监理工程师通知回复单

项目名称: 申宜宜城流水镇 100MW 农光互补光伏发电项目

编号: JSFF-ZGHF-005

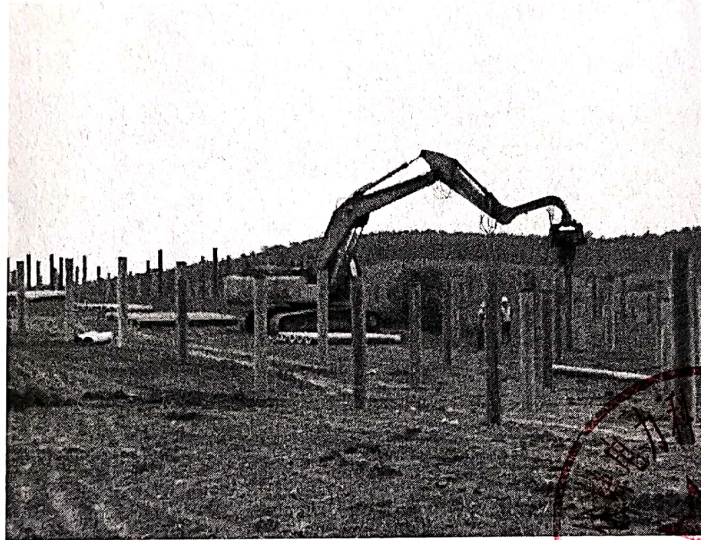
1、A01、A12、A13 地块垂直度偏差较大已整改

2、打桩区域部分桩基入土深度不符合设计要求已整改，将管桩下压达到设计要求

3、断桩已拔出，重新更换好桩打入。
